# 改善箇所説明図

基準不適合箇所

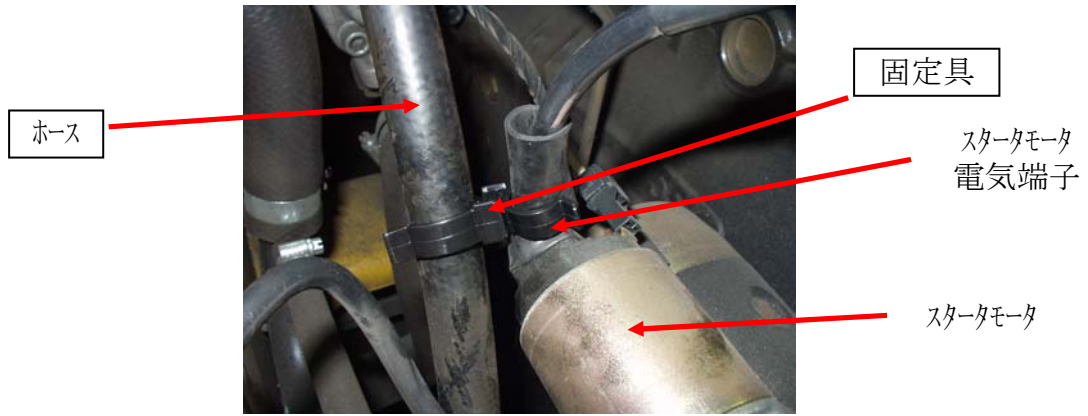
油圧ポンプホースの組付け作業指示が不適切なため、ホースがエンジンスタータの電気端子に干渉するものがある。そのため、そのまま使用を続けると、ホースが損傷し、最悪の場合、作動油が漏れ火災に至るおそれがある。

全車両、ホースの干渉有無を点検し、干渉している場合はホースを新品と交換する。また全車両、ホースとスタータモータ電気端子間に隙間を確保するための固定具を装着する。

注: □ は交換部品と追加部品を示す。
